Krajská hluková studie, rozdíly oproti realitě

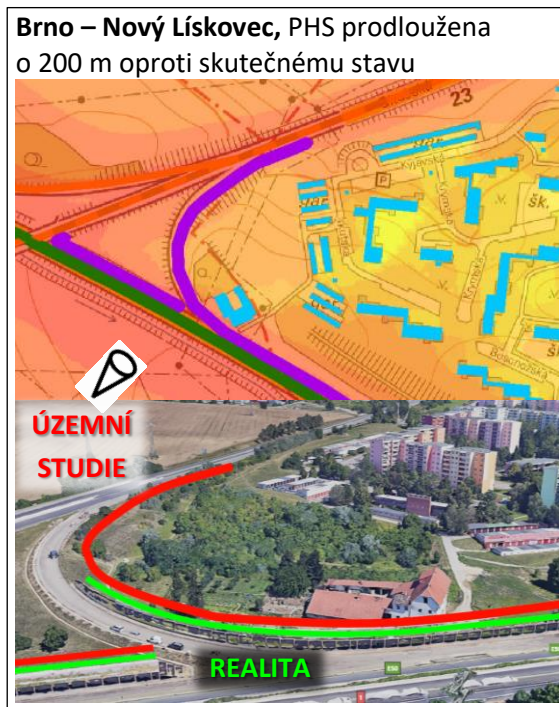
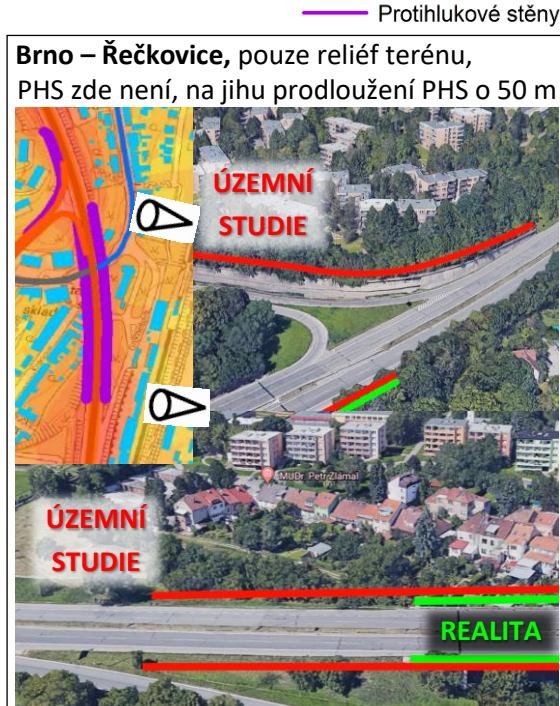
Obsah studie: Drtivá většina protihlukových stěn (PHS) je v krajské studii špatně zadána.

Níže pár příkladů – výřezy z hlukové studie – realita versus pokřivení reality studií.

Některé PHS neexistují, jiné jsou prodlouženy až o stovky metrů.

Údaje o jejich výšce schází zcela. Kraj klíčové informace odmítá vydat jako "neexistující".
